Nota van beantwoording zienswijzen

Bestemmingsplan 'Bundereiland'

Datum: 17 oktober 2023
Vastgesteld: 29 november 2023
Zaaknummer: Z/19/078511

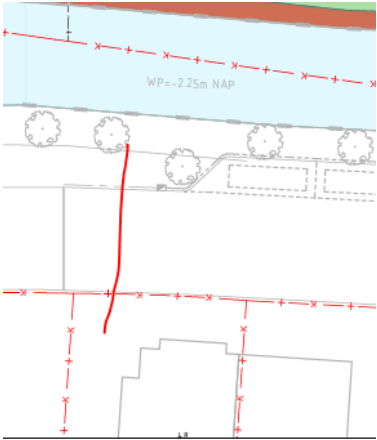
Samenvatting zienswijzen	Reactie gemeente
1	Indiener 1, Zoutmansweg Reeuwijk, d.d. 16-7-2023	
A.	<p>In het document, "samenvatting aanpassingen aan het plan na en in vervolg op overleggen met direct omwonenden" is te vernemen dat voor een aantal bewoners aan de Zoutmansweg uit participatie een achterontsluiting middels een privaat vlonderpad richting Bundereiland wordt gemaakt. Dit is niet met ons overlegd (nr.104), en ook niet met de bewoners en eigenaren van Zoutmansweg 106 te Reeuwijk.</p> <p>Indieners zienswijzen (eigenaren van de genoemde woningen) vinden het vlonderpad absoluut niet wenselijk en maken op dit punt bezwaar. Het vlonderpad is inbraakgevoelig en geeft overlast, of gaat in ieder geval leiden tot onwenselijk aanwezigheid van personen achter en langs onze woningen.</p> <p>Voor het geel gearceerde gebied maken</p>	<p>Het achterpad vervalt. Zie voor beantwoording van deze zienswijzen paragraaf 2.2. Deze zienswijze leidt tot aanpassing van het bestemmingsplan.</p>

<p>indieners zienswijzen bezwaar.</p>  <p>The image is a detailed site plan for a development project, divided into 'Fase I' and 'Fase II'. A legend on the left lists various elements: 'Bomen' (trees), 'Hagen' (hedges), 'Openbaar groen' (public green), 'Betalingsplan met heffingen' (payment plan with levies), 'Steens' (stones), 'Deksteen' (cover stones), 'Paviment' (pavement), 'Wegdek' (road surface), 'Waters' (waters), 'Prestatieplan' (performance plan), 'Landschapswaarde 0,5m' (landscape value 0.5m), 'Landschapswaarde 1,0m' (landscape value 1.0m), 'Mogelijke aanwijzing op planovername' (possible indication on plan takeover), and 'Landschapswaarde 0,2 m' (landscape value 0.2 m). A red arrow points to a specific area in the upper part of the plan.</p>	
<p>B.</p>	<p>Verder ziet het plan er volgens indieners zienswijzen, mooi uit. Wel zien zij graag t.z.t. de inhoudelijke ontwerpstukken tegemoet. Zij maken zich met name zorgen om de uitvoering t.a.v.;</p> <ol style="list-style-type: none"> 1) Grondwerken en bemaling. 2) Heiwerken. <p>Deze werkzaamheden kunnen nadelige gevolgen hebben op o.a. de (houten & op staal)-fundaties en gevels van de oudere woningen gelegen aan de Zoutmansweg te Reeuwijk. Gevraagd wordt wanneer hiervan de inhoudelijke stukken te verwachten zijn als het gaat om invloed en overlast beperkende maatregelen?</p>	<p>Deze zienswijze ziet op de uitvoering van het bestemmingsplan. Wij hebben deze zienswijze daarom gedeeld met de initiatiefnemer/ exploitant/ ontwikkelaar. Wij adviseren de ontwikkelaar om voorafgaand aan de bouw duidelijkheid te verschaffen over de wijze van voorbelasting van het gebied en fundatie van de nieuwe woningen. Tevens is contractueel met de ontwikkelaar afgesproken om van de in de invloedssfeer liggende bebouwing, openbare ruimte en bouwroute een vooropname (0-meting) uit te (laten) voeren, zodat eventuele schade door bouwwerkzaamheden te voorkomen, dan wel achteraf goed vast te stellen is.</p>
